Impianto Agrivoltaico "Montenero di Bisaccia 19.5"

RISCONTRO PARERE TECNICO ISTRUTTORIO MiC_SS_PNRR 0025148-P

Nota di Chiarimento	Foglio 2 di 53
	Progetto Impianto	
	Fotovoltaico Montenero di Bisaccia 19.5	Dicembre 2023

Coni di scatto dalle strade dell'area vasta

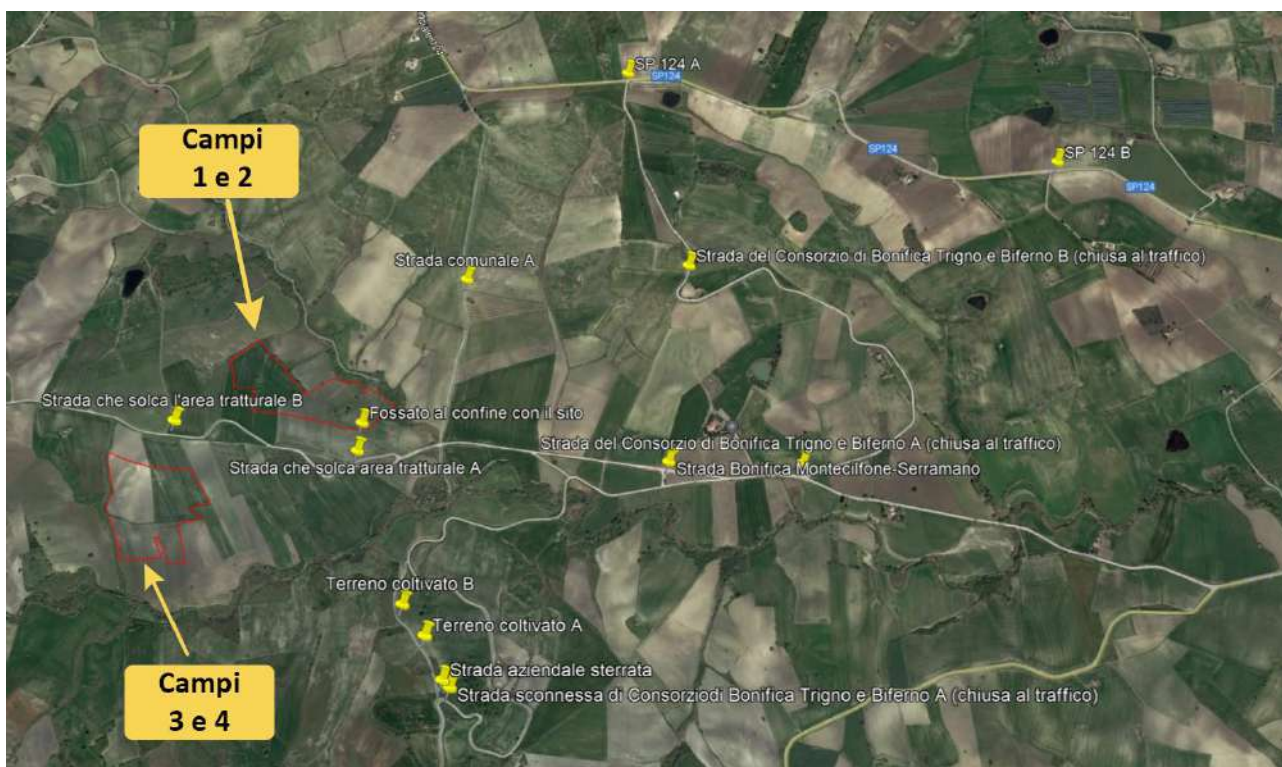
Le strade di penetrazione dell'intero ambito sono essenzialmente costituite dalla strada di fondovalle SP110, che corre affiancata al torrente Sinarca, da cui si dirama tutta la trama di strade interpoderali di penetrazione. L'impianto è compreso tra due strade provinciali, entrambe con andamento tendenzialmente sud-est – nord-ovest: la SP13, che passa tra i centri abitati di Palata e Tavenna, direzionandosi verso Montenero, e la SP124, che unisce l'agro di Guglionesi con quello di Petacciato. Dalla rete viaria sopradescritta si godono ampie visuali, anche panoramiche, su quadri caratteristici del paesaggio tutelato, tipici della conduzione agraria dei fondi e caratterizzata dalle caratteristiche aziende agricole.

L'ulteriore grande strada di penetrazione è rappresentata dal percorso tratturale del Centurelle-Montesecco che solca trasversalmente l'ambito appena individuato.

La percezione del tratturo non è molto agevole, ma è individuabile dalla stradina che lo percorre longitudinalmente. Le aree a lato della detta stradina risultano parzialmente coltivate ad opera di privati, anche se nella cartografia catastale il tratturo è perfettamente leggibile nella sua unitarietà.

Tale percorso, sottoposto a tutela ai sensi della parte II del D.Lgs. 42/2004 per la parte demaniale, rappresenta un segno tangibile della struttura insediativa del territorio, e per diversi tratti è ancora ben percepibile nel contesto paesaggistico tutelato.

Per comprendere meglio il livello di percezione dell'impianto inserito nel paesaggio dell'ambito individuato per la realizzazione dell'impianto agrivoltaico composto da 4 campi, i tecnici hanno ripercorso nuovamente tutte le strade che penetrano nell'area vasta e hanno constatato quanto segue:

- SP 124 (Coni A – B)
- SP 13 (Coni A – B)
- Strada Bonifica Montecilfone-Cerramano
- Strada Guardiola (Coni A – B)
- Piccola strada comunale. Dal sito dei campi 1 e 2 e si collega alla SP 124 – utilizzata principalmente dai proprietari dei terreni confinanti (Cono A)

- Strada del Consorzio di Bonifica Trigno e Biferno con andamento Sud-Nord che si innesta a 1.560 dal sito dei campi 1 e 2 e si collega alla SP 124 – chiusa al traffico per le sconnessioni presenti (Coni A – B)
- Strada sconnessa del Consorzio di Bonifica Trigno e Biferno con andamento Nord-Sud che si innesta a oltre 1.200 m dal sito dei campi 1 e 2 - chiusa al traffico per le sconnessioni presenti (Cono A – Strada aziendale sterrata – Terreno coltivato A – B)
- Strada comunale che solca l'area tratturale con un percorso trasversale dell'area (Coni A – B).

Tutte le foto da cui non si vedono i campi sono riportate sul Report Fotografico – Tavola FV19MB 41c. Per le foto in cui si vedono o si intravedono i campi sono stati prodotti i fotoinserimenti.

Figura 1: area campi n.3 e 4

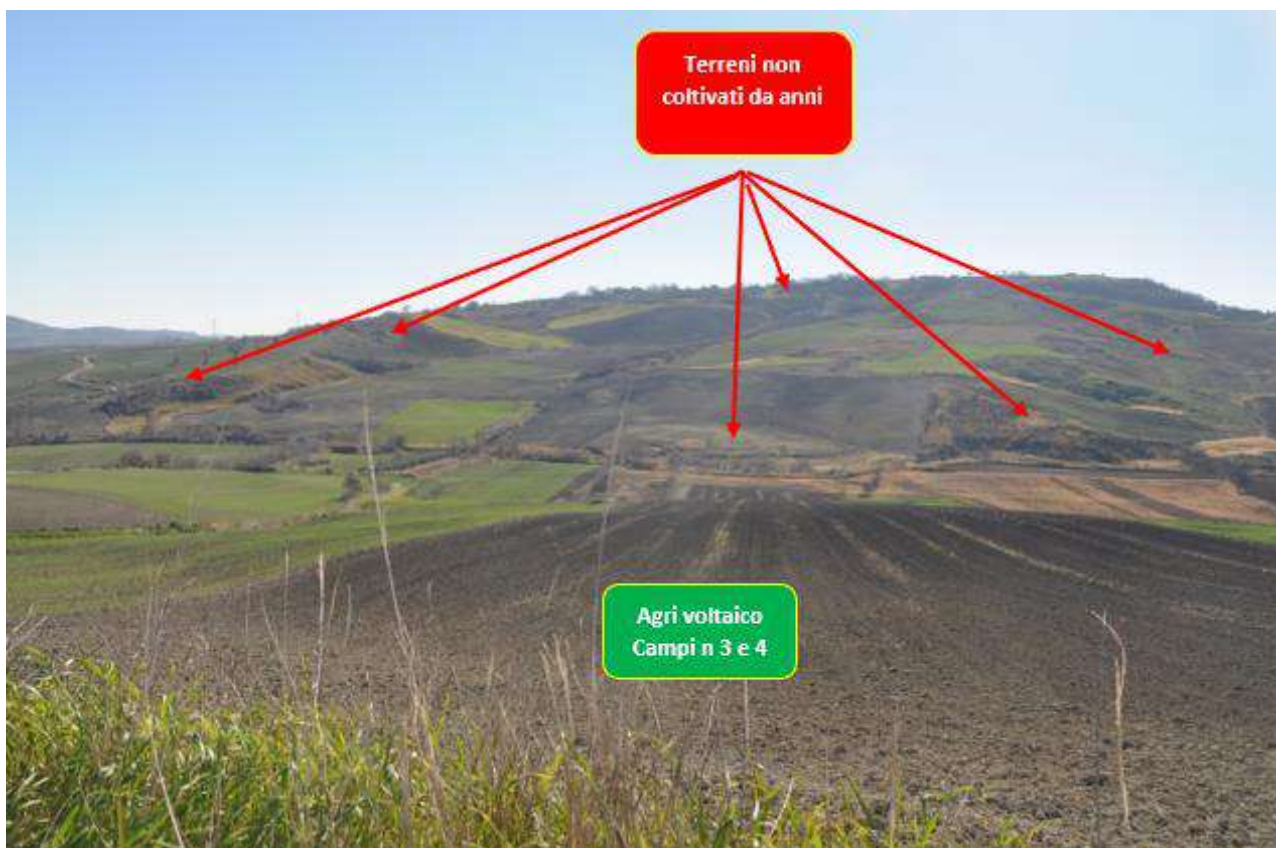
A confermare ulteriormente la forte vocazione agricola di questi territori è la presenza di varie aziende che valorizzano le tradizioni agroalimentari locali, tutelando la biodiversità e le produzioni autoctone.

Tra i territori destinati alla di produzione di uve da vitigni DOC, DOP e IGP dei Vini, ricadono anche quelli del progetto in esame, come risulta dai disciplinari di produzione approvati, rispettivamente, con DM 01.06.2011 GU n.139 – 17.06.2011 (Denominazioni Molise e Tintilia del Molise), con DM 18.11.2011 GU n.284 – 06.12.2011 (Denominazione Osco o terre deli Osci), con DM 30.11.2011 GU n.295 – 20.12.2011 (Denominazione Biferno), riportati anche sul sito ufficiale del Mipaaf, Sezione Qualità e Sicurezza Vini DOP e IGP. La D.G.R. Molise n.158 del 21/04/2023, avente ad oggetto Criteri localizzativi per garantire la massima diffusione degli impianti alimentati da fonti rinnovabili e per tutelare i suoli agricoli e il valore paesaggistico e ambientale del territorio, al punto 6, lett. c) stabilisce che nelle aree agricole non interessate da coltivazioni certificate è limitato l'insediamento ai soli impianti agrivoltaici aventi i requisiti A, B e D2, così come definito delle Linee Guida in materia di impianti agrivoltaici del Giugno 2022.

Come si può rilevare anche dalle seguenti foto panoramiche, i terreni dell'area vasta in cui si inserisce il sito dell'impianto agrivoltaico vengono coltivati a seminativi (grano). In tutta l'area insistono due piccole superfici coltivate a oliveto e una a vigneto a distanza di oltre 800 m. non visibile dai 4 campi e si trovano purtroppo ampie superfici abbandonate da anni come dimostra la vegetazione spontanea presente.

Figura 3: Intervisibilità campi – raggio 5000 m

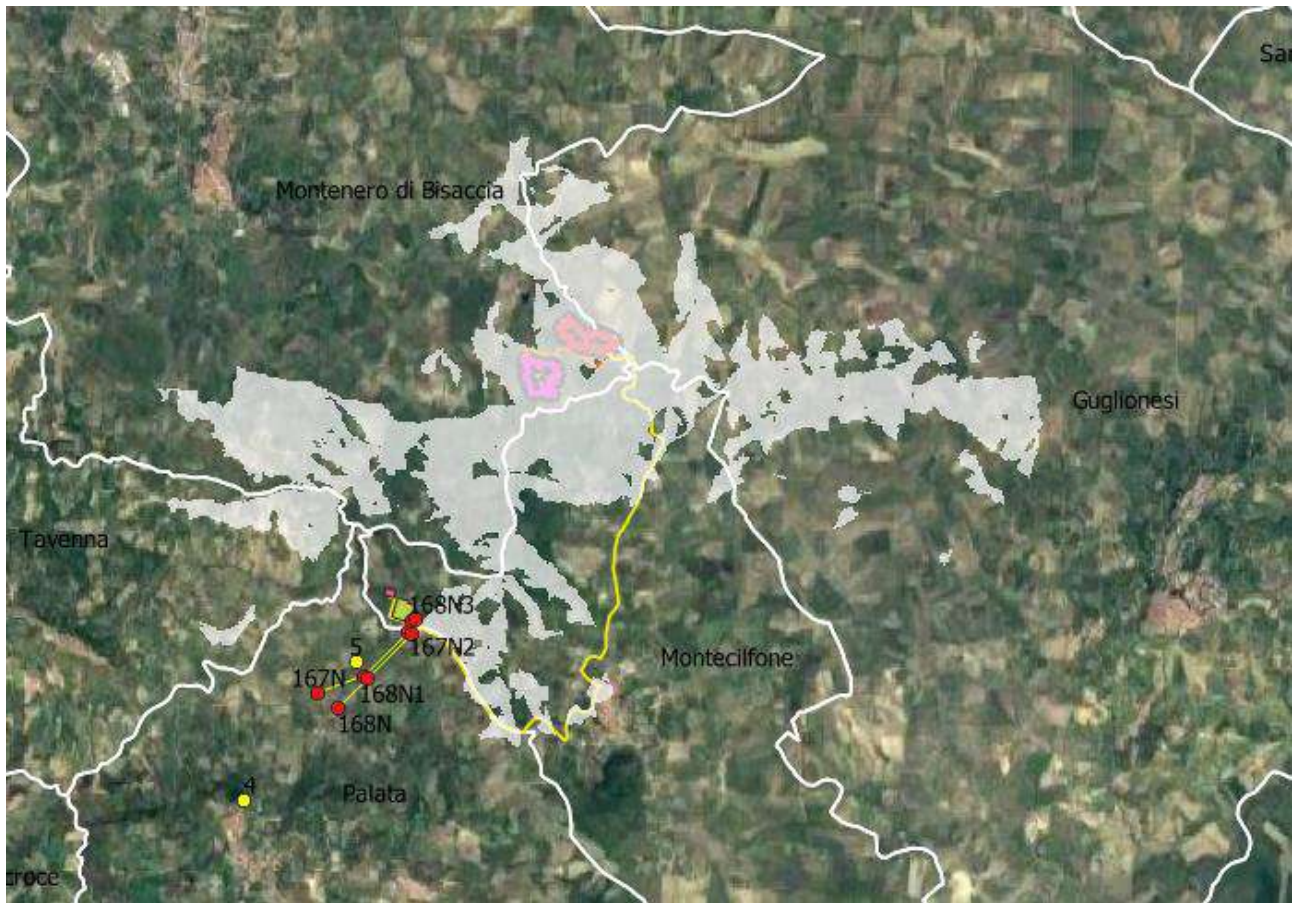
Si registra la presenza di beni architettonici all'interno del centro urbano di Guglionesi (distanza di circa 6,7 km), tra i quali risultano sottoposti a tutela ai sensi della parte II del D.lgs 42/2004 con decreto il Palazzo De Socio Già Baronale Cini (DM dell'11/12/2000), il Palazzo Leone (DSR del 23/10/2003), il Castello Da Capo (DDR n. 15/2011) e la Chiesa di San Felice Martire (DDR n. 07/2012), mentre sono soggette a norme di tutela ope legis le chiese romaniche di Santa Maria Maggiore e di San Nicola; Anche all'interno degli altri centri abitati è diffusa la presenza di beni architettonici, soprattutto ecclesiastici, sottoposti a tutela ex lege, alcuni anche in posizione panoramica, come le Chiese di San Matteo Apostolo, Madonna del Carmine e il Santuario di Maria Santissima di Bisaccia, con annesso giardino, a Montenero di Bisaccia (distanza minima di circa 3,5 km), quella di San Giorgio Martire e il Palazzo Graziani a Montecilfone (distanza di 2,2 km dai sostegni AT), le chiese di San Rocco, di Santa Maria la Nova e la Cappella della Madonna di Santa Giusta a Palata (distanza di 1,7 km dai sostegni AT).

Tutti i centri abitati più vicini (Guglionesi, Montenero d Bisaccia, Montecilfone) si trovano a oltre 3 km dalle aree di ubicazione delle opere.

Anche estendendo l'analisi di intervisibilità dei campi a 5000 m, gli abitati di Montenero di Bisaccia restano totalmente al di fuori delle aree di visibilità delle opere. Anche l'abitato di Montecilfone è quasi totalmente esterno al campo di visibilità ad eccezione di una piccola area nella porzione occidentale dell'abitato che comunue dista dai campi circa 3,4 km e il cui ingrandimento è riportato di seguito con la localizzazione dei beni individuati da Vincolinrete. Va considerato che lo studio di intervisibilità è realizzato sulla base di un profilo del territorio DTM che non tiene conto di manufatti e vegetazione pertanto la visibilità all'interno dell'abitato ove sussistono diversi edifici vicini tra loro è sicuramente sovrastimata.

Figura 8: area tratturale delimitata da vegetazione spontanea

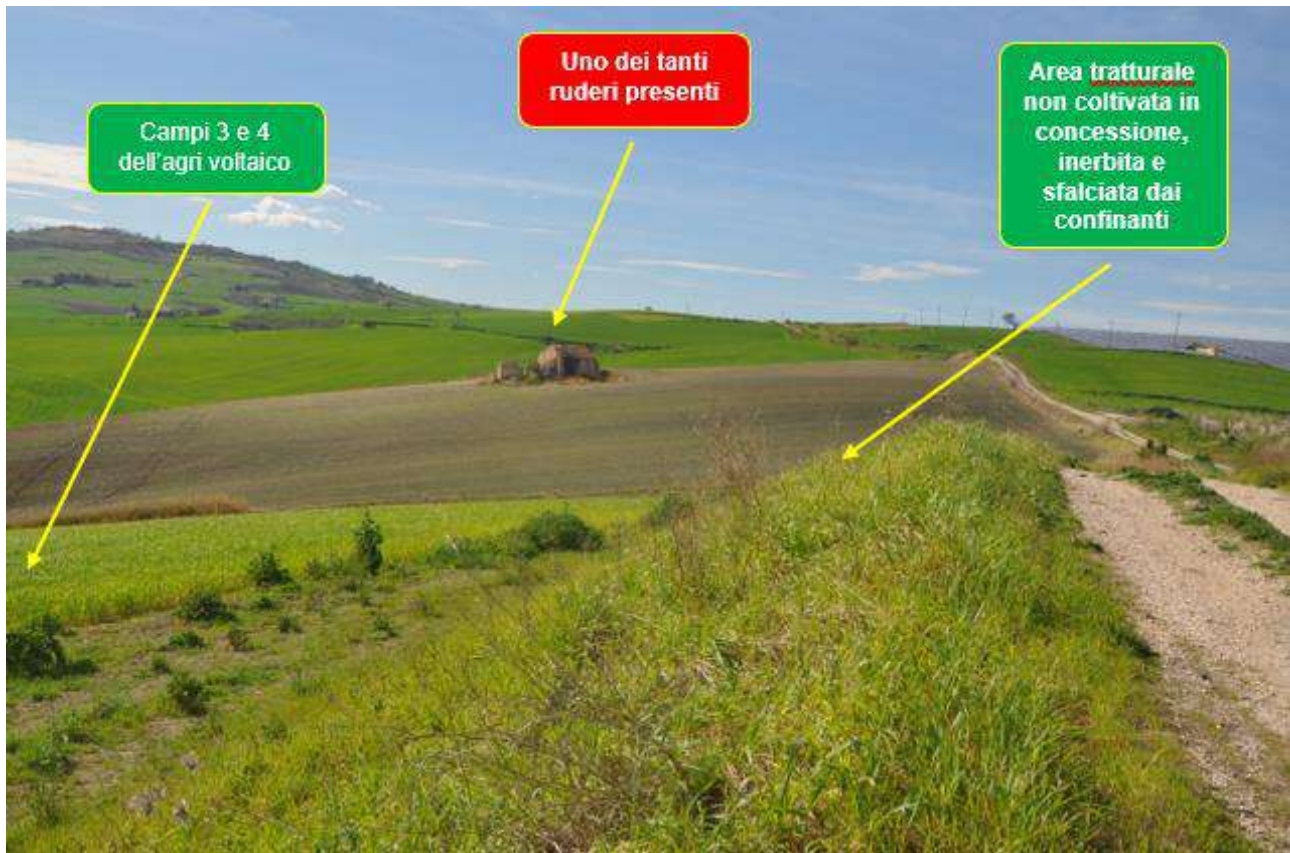
Dalla lettura delle NTA del PTPAAV n. 1, per gli Elementi di interesse percettivo e visivo, emerge che “il valore medio basso è stato attribuito quando gli elementi costitutivi del paesaggio sono risultati di scarso significato in quanto segni comuni e ricorrenti”. Seppur in quest’area gli elementi di interesse sopracitati sono stati classificati di valore medio il piano paesistico tende comunque a preservare la morfologia collinare del paesaggio agrario da detrattori quali discariche e cave che produrrebbero una forte lacuna a livello percettivo del paesaggio agrario allo stesso modo di una distesa di 28 Ha di pergole fotovoltaiche. L’impianto in esame, pertanto, per la sua localizzazione e estensione, risulta comunque non congruente con i valori medi associati al paesaggio agrario tutelato. Infatti una distesa di stringhe fotovoltaiche, come quella osservabile dalla rete viaria interpodereale e dalla rete tratturale, va senz’altro ad alterare la percezione del paesaggio agrario tradizionale in quanto vi è la modifica della continuità delle colture agrarie (prevalentemente seminativo) con un’attività industriale quale quella dell’installazione di pergole fotovoltaiche. Percezione, tra l’altro, non compensata dalla presenza del prato stabile al di sotto delle stringhe fotovoltaiche, in quanto tale coltivazione non risulta essere tipica del contesto paesaggistico in esame, né può essere considerata una produzione agricola in continuità a quella cerealicola preesistente.

In merito poi alla seguente affermazione *“Percezione, tra l’altro, non compensata dalla presenza del prato stabile al di sotto delle stringhe fotovoltaiche, in quanto tale coltivazione non risulta essere tipica del contesto paesaggistico in esame, né può essere considerata una produzione agricola in continuità a quella cerealicola preesistente”*, si precisa che le strade poderali, le superfici dell’area tratturale non coltivate e quelle in prossimità dell’alveo del torrente Sinarca, sono tutte inerbite come si può osservare dalle seguenti foto e vengono periodicamente sfalciate dai proprietari confinanti per evitare incendi e la propagazione di infestanti nei terreni coltivati.

In particolare, osservando la seguente foto scattata dalla strada che solca il tratturo, si comprende che senza l’intervento degli agricoltori quelle aree sarebbero diventate tutte inaccessibili e inutilizzabili per lo sviluppo di cespugli e rovi che avrebbero sovvertito l’aspetto agrario e alterato la percezione del paesaggio tradizionale proprio per la modifica della continuità delle colture.

Figura 9: schema irraggiamento

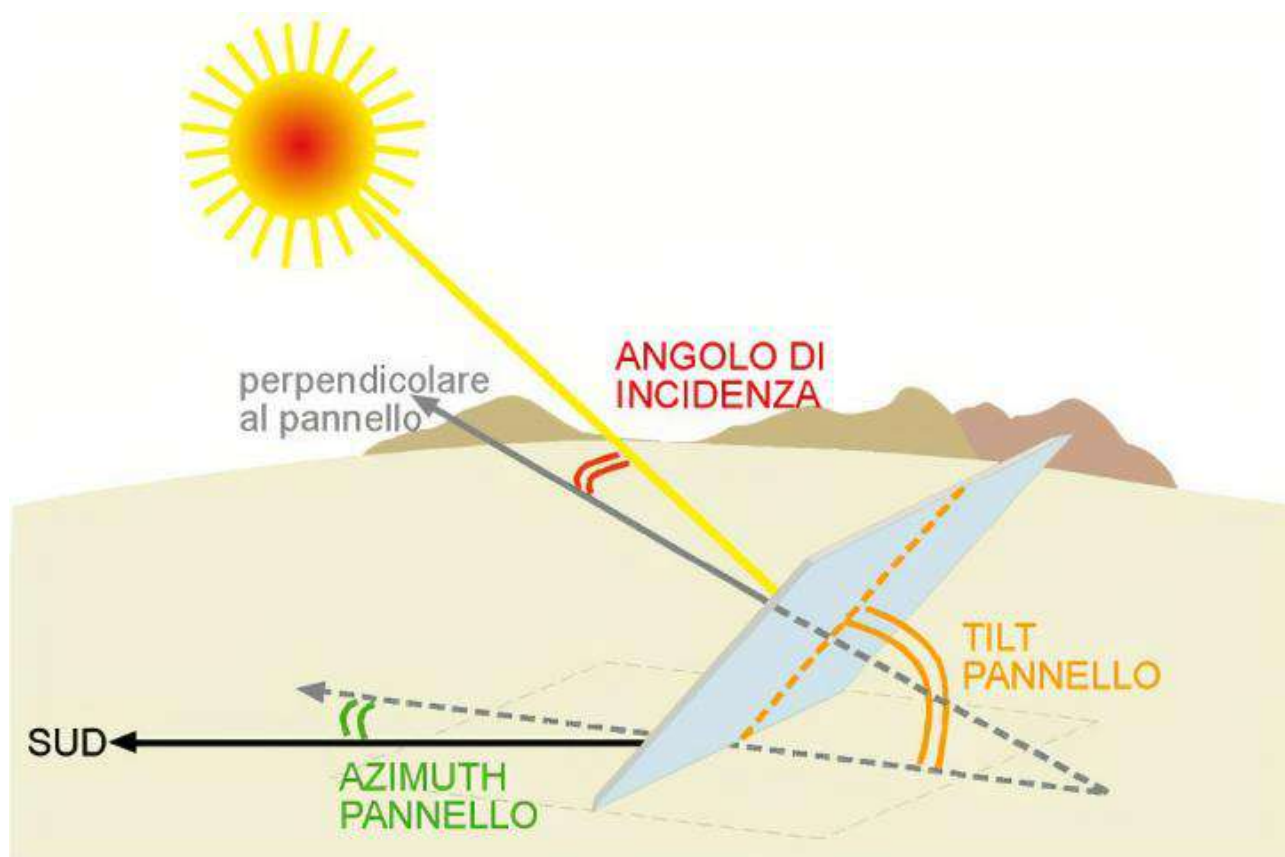
Inoltre il layout dell'impianto, che prevede stringhe fotovoltaiche con orientamento est-ovest, determina un contrasto percettivo con la tessitura dell'organizzazione particellare del contesto in quanto le stringhe fotovoltaiche non risultano ordite parallelamente ai confini dei lotti, a differenza delle tradizionali culture arboree che, anche se presenti in modo sporadico in quest'ambito, vengono allestite in modo parallelo ad almeno un uno dei confini.

L'orientamento est-ovest delle stringhe fotovoltaiche e l'inclinazione dei pannelli rivolta a Sud sono stati definiti in fase di progettazione dell'impianto per massimizzare la produzione di energia elettrica.

Il contrasto percettivo evidenziato con la tessitura particellare del contesto in realtà è inesistente perché l'orientamento delle stringhe risulta parallelo ad almeno uno dei confini e soprattutto con l'area tratturale e l'alveo del torrente Sinarca. Va precisato che diverse particelle di terreno vengono coltivate a seminativi in affitto da pochi agricoltori per cui diventa impossibile percepire il contrasto

delle stringhe con la tessitura particellare durante tutto l'anno sia in presenza di vegetazione erbacea e sia in presenza di terreno lavorato per la semina, come si evince dalle seguenti foto.

Figura 17: Analisi di intervisibilità SE-buffer 5000 m

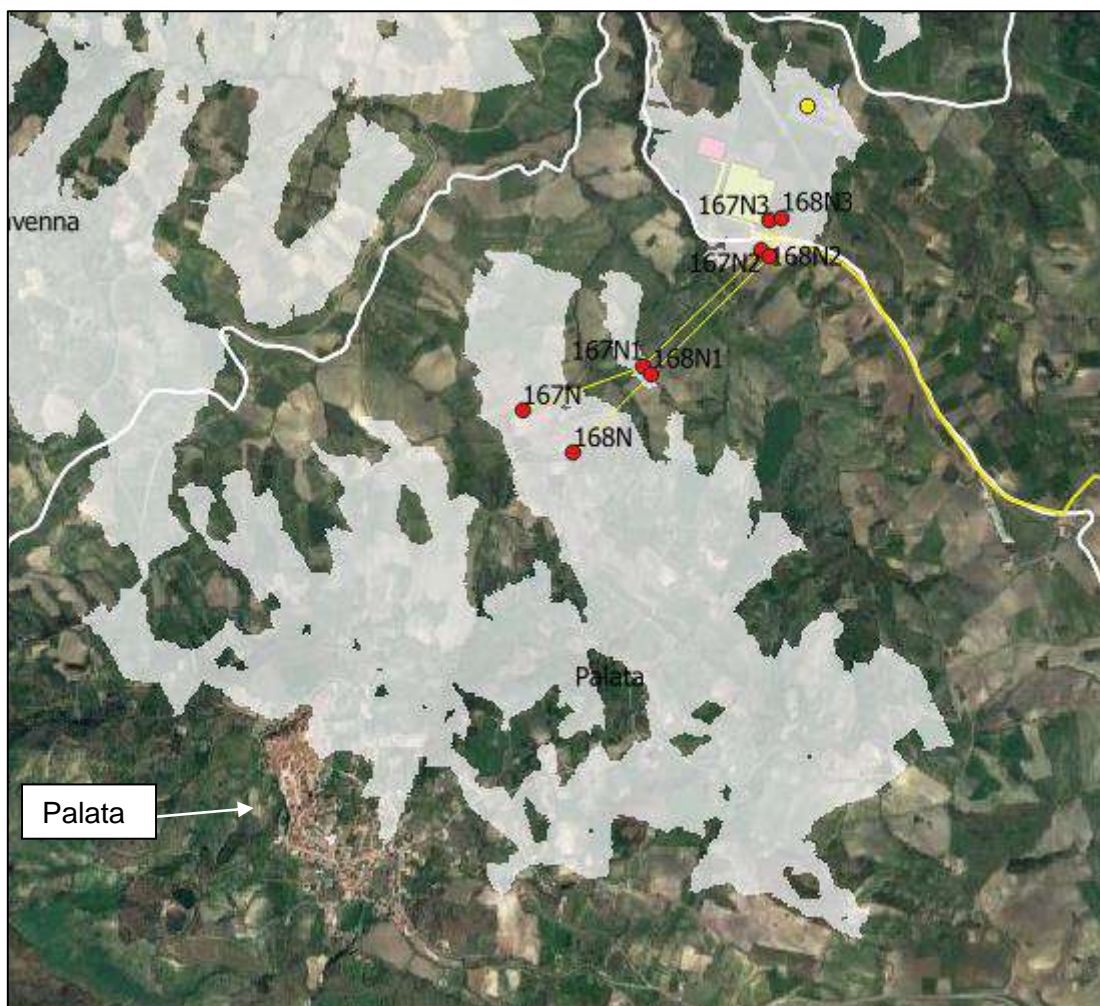
Né il proponente considera che nell’area a ridosso delle opere di connessione in loc. Bosco Difesa e Staffiglione insistono aree sottoposte a tutela per gli aspetti archeologici, dalle quali l’impianto risulta visibile, così come confermato dalla carta di intervisibilità, estesa per un buffer di 3 km, (FB19MB38integrazioni), anche se a distanza di 7 km, la ditta non ha inteso valutare la percezione dell’impianto dal belvedere di altura del Piazzale della Castellara a Guglionesi, sottoposto a tutela sin dal 1927.

Anche la visione da punti panoramici, come quello della Panchina Gigante di Palata, mette chiaramente in evidenza come la realizzazione delle opere di connessione (Sottostazione, Centrale Terna ed elettrodotto) che si inseriscono in un contesto rurale - oltre che di rilevanza archeologica per la presenza di aree sottoposte a tutela per gli aspetti archeologici a meno di 500 m - siano in grado di modificare completamente la percezione dei luoghi con elementi incongrui ed estranei, e di alterare completamente il contesto di giacenza delle aree archeologiche.

Come già detto in precedenza e nel documento FB19MB-04_Relazione paesaggistica, la “Guida per l’inserimento degli elettrodotti nel paesaggio” della Regione Emilia Romagna, in considerazione della tipologia di progetto in esame, dotato di minore visibilità di un elettrodotto, si è ritenuto di considerare un buffer pari a 3 km. Secondo la suddetta pubblicazione, oltre i 4.000 metri si ha la semplificazione estrema di tutti gli elementi percepiti visivamente, con perdita di importanza anche dell’elemento colore.

Comunque, anche estendendo l’analisi di intervisibilità per la Stazione elettrica ad un buffer di 5000 m la porzione di abitato di Palata in cui l’opera risulta visibile resta minima. Inoltre come già detto, l’analisi è sovrastimata in quanto non tiene conto dei manufatti e della vegetazione, infatti sopralluoghi in campo hanno dimostrato la difficoltà ad individuare dall’area della Panchina gigante di Palata l’area di ubicazione della SE.
